BIJLAGE 2 OVERZICHT BEVINDINGEN MET REACTIE HOE DEZE ZIJN VERWERKT

Verkeersveiligheidsaudit

Bevindingen audit met reactie hoe deze zijn verwerkt

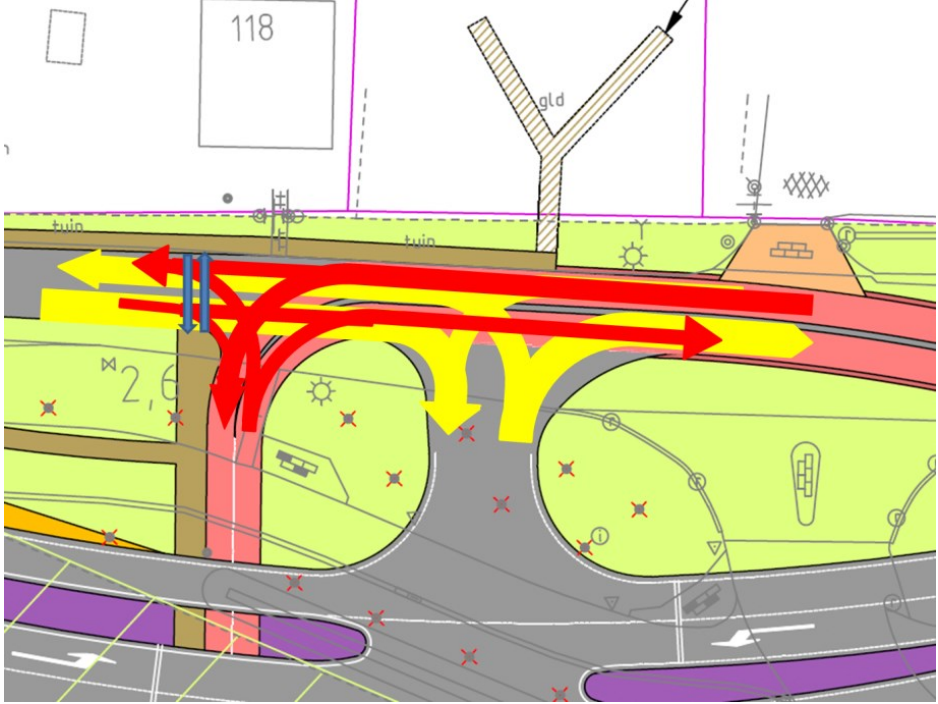
K06	1.3.4	De tussenberm is smaller dan de minimale obstakelvrije ruime. Zie profiel 04	Ontwerpen op basis van obstakel afstand en als dat niet past obstakelbeveiliging opnemen in het ontwerp.	EA	De aanbeveling ontwerpen op basis van obstakelafstand en als dat niet past een obstakelbeveiliging opnemen is verwerkt in het huidige plan.
K06	1.3.5	Onduidelijk of duiker lang genoeg is om een veilige berm in te kunnen richten.	Onderzoeken of duiker lang genoeg is.	O	De voertuigen op de hoofdrijbaan zijn beschermd door de geleiderail die langs het water staat. Langs de parallelweg is de berm breed genoeg.
